**Avis de la Mission Régionale d'Autorité environnementale  
Nouvelle-Aquitaine sur  
un projet de parc éolien dans la commune  
d'Ambernac (16)**

n°MRAe 2022APNA101

dossier P-2021-10803

**Localisation du projet :** Commune d'Ambernac (16)  
**Maître(s) d'ouvrage(s) :** Société WPD onshore  
**Avis émis à la demande de l'Autorité décisionnaire :** Préfète de la Charente  
**en date du :** 30 juin 2022  
**dans le cadre de la procédure d'autorisation :** Autorisation environnementale  
L'Agence régionale de santé et la préfète de département au titre de ses attributions dans le domaine de l'environnement ayant été consultés.

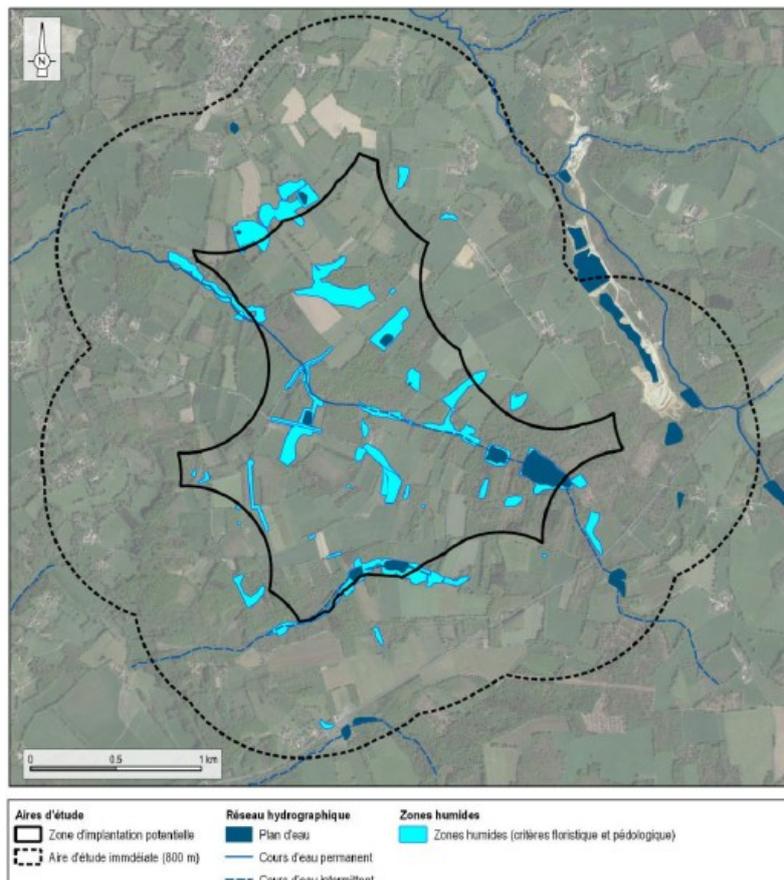
Les enjeux et les sensibilités vis-à-vis du contexte humain sont qualifiés de faibles dans le dossier.

Habitats naturels de l'aire d'étude immédiate - source: extrait du dossier p.144 de l'étude d'impact

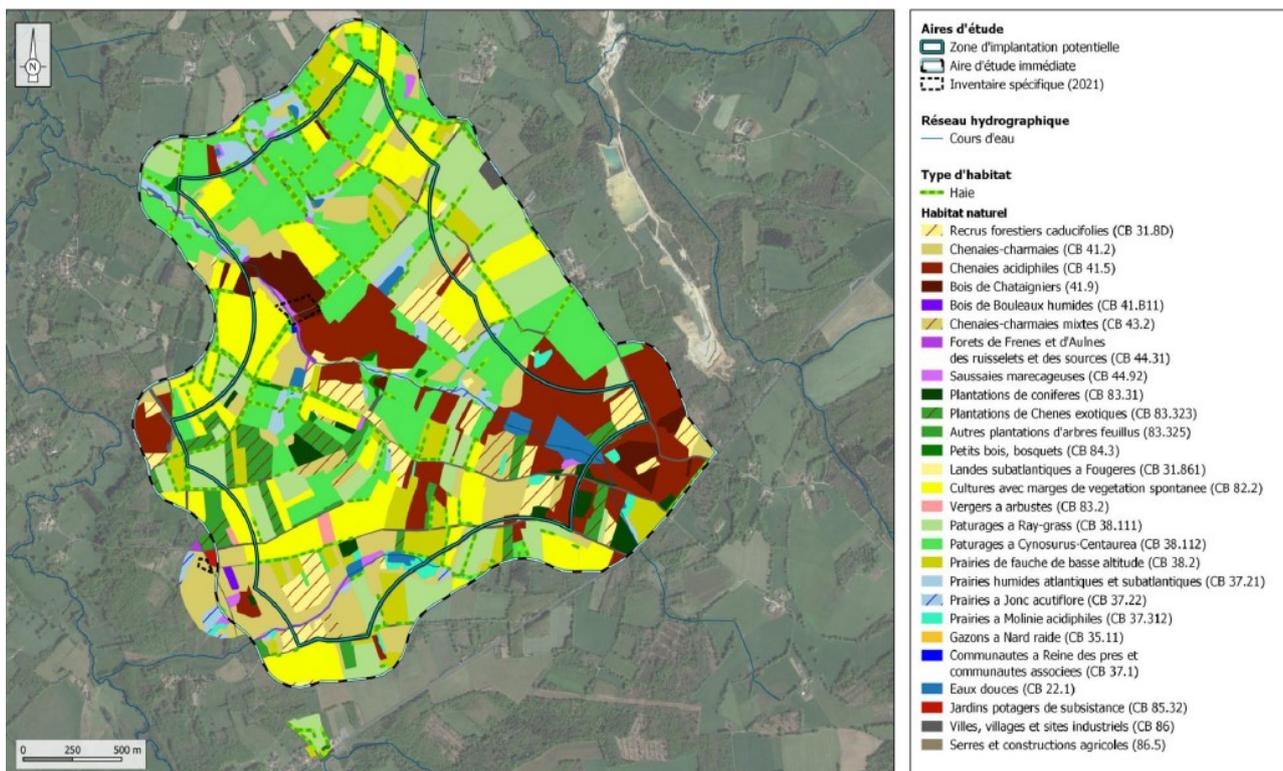
**La MRAe souligne la richesse de la cartographie fournie. Pour une meilleure valorisation des informations, elle recommande que les implantations retenues pour les trois éoliennes soient matérialisées sur les cartes d'état initial des fonctionnalités écologiques et des enjeux.**
